MAN

El embrague bidisco ha experimentado un nuevo desarrollo y su diseño se ha adaptado a las modificaciones de los requisitos técnicos. El diseño anterior con cubo/manguito (fig. 1) se ha sustituido por un nuevo diseño con placa de acoplamiento (fig. 2).

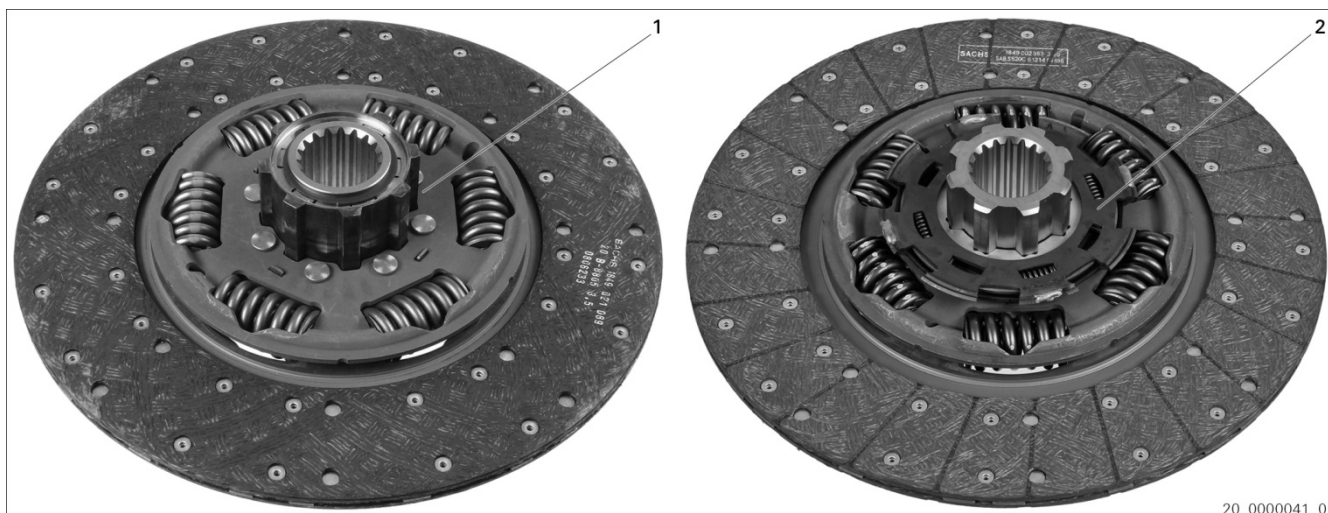
¡Los componentes de los distintos diseños no se pueden mezclar en el montaje!

Cadena de sustitución
3400 700 667
1878 002 643 → 1878 008 980
3488 017 447 → 3488 000 413

Reequipar el embrague con el nuevo diseño con placa de acoplamiento (fig. 2):
1898 600 003
